改善箇所説明図

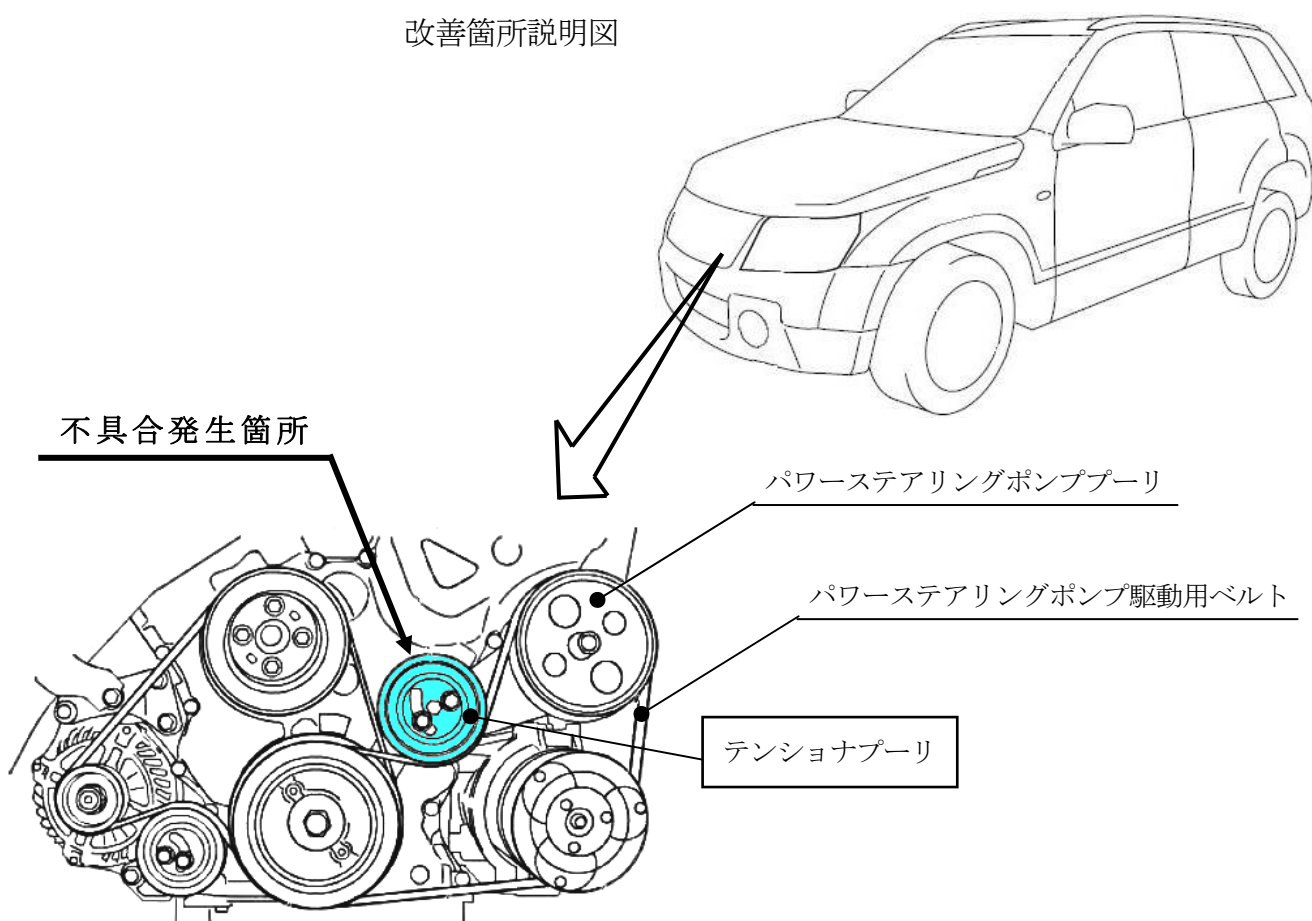
パワーステアリングポンプ駆動用ベルトの張力を調整するテンショナプーリの外周樹脂部の材質が不適切なため、当該樹脂部が破損することがある。そのため、異音が発生し、最悪の場合、当該ベルトがパワーステアリングポンププーリより外れてハンドルの操作力が増大するおそれがある。

全車両、テンショナプーリを対策品と交換する。

識別：I Dプレートに青丸のシールを貼付けする。
